Retour sur les prescriptions de l'examen au cas par cas du projet de révision du site patrimonial remarquable (SPR) sur la commune d'Ernée

Le rapport étudié porte sur la décision après examen au cas par cas du projet de révision du SPR sur la commune d'Ernée, en date du 24 octobre 2023, réalisé par la MRAe – Mission Régionale d'Autorité Environnementale, Pays de la Loire. Le projet de révision du site patrimonial remarquable (SPR) sur la commune d'Ernée, présenté par le président de la communauté de communes de l'Ernée, n'est pas soumis à une évaluation environnementale. Néanmoins, des recommandations sont soumises à l'écriture du PVAP afin de générer un effet notable sur l'environnement. Elles consistent à :

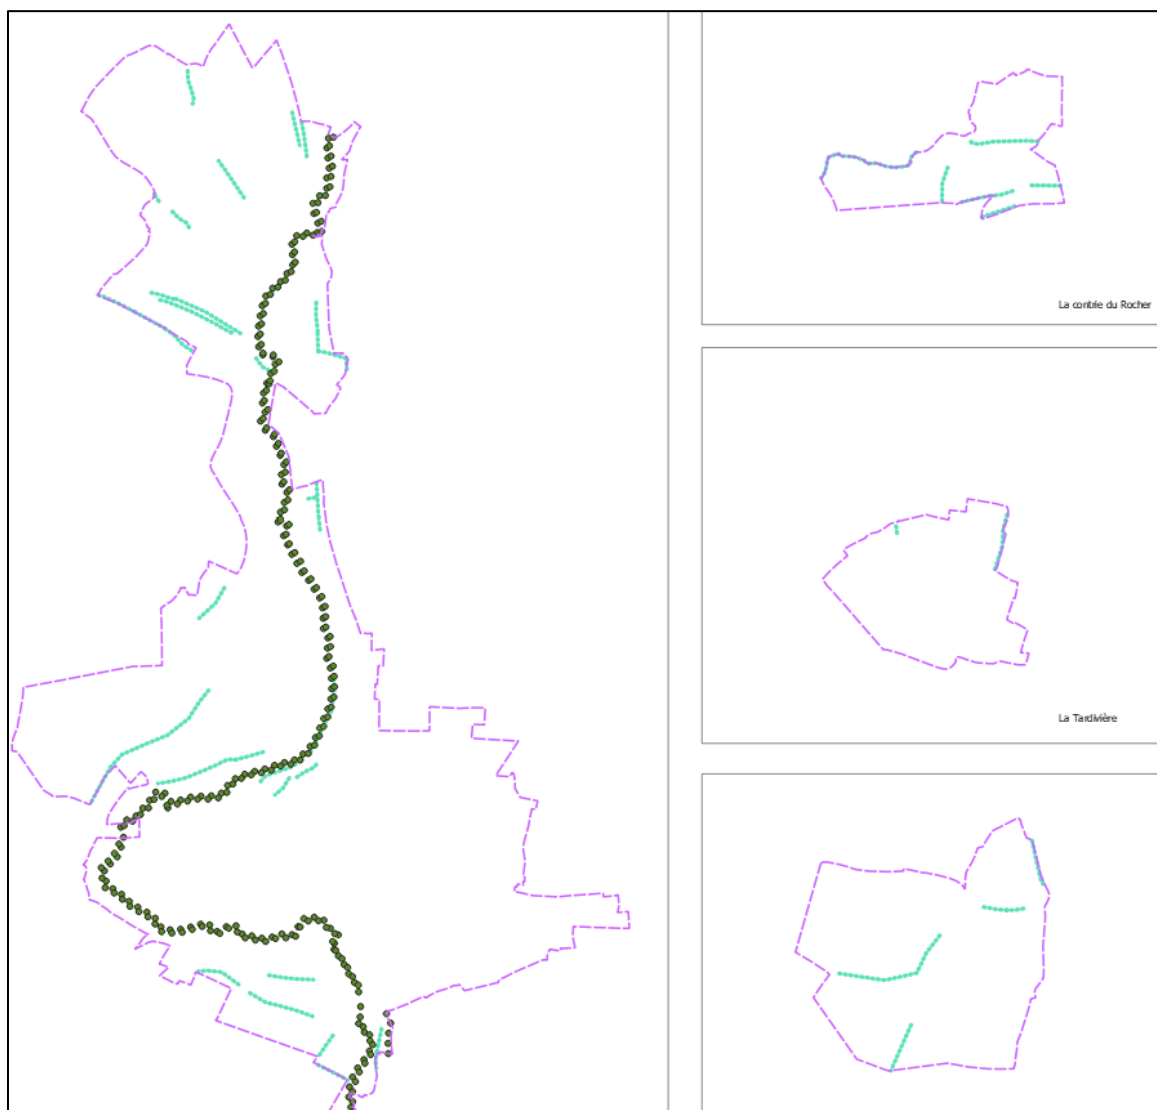
Le rapport recommande le renforcement du niveau de protection proposé pour les éléments paysagers liés au bocage en fonction de leurs enjeux identifiés, de renforcer l'encadrement des conditions dans lesquelles la suppression de haies peut être autorisée, et de préciser les orientations pour la mise en œuvre des mesures compensatoires correspondantes.

Le PVAP repère les espaces boisés classés et prescrit la conservation, protection et création de boisement. Il se concentre également sur les séquences, compositions, ordonnances végétales d'ensemble.

Sur le plan graphique, reprendre le repérage du PLUi concernant les haies bocagères situées dans le périmètre du SPR afin de compléter la couche des séquences, compositions, ordonnances végétales d'ensemble :

- Haies à protéger (PLUi) situées dans le périmètre du SPR
- Séquences, compositions ou ordonnance végétales d'ensemble (PVAP V8)
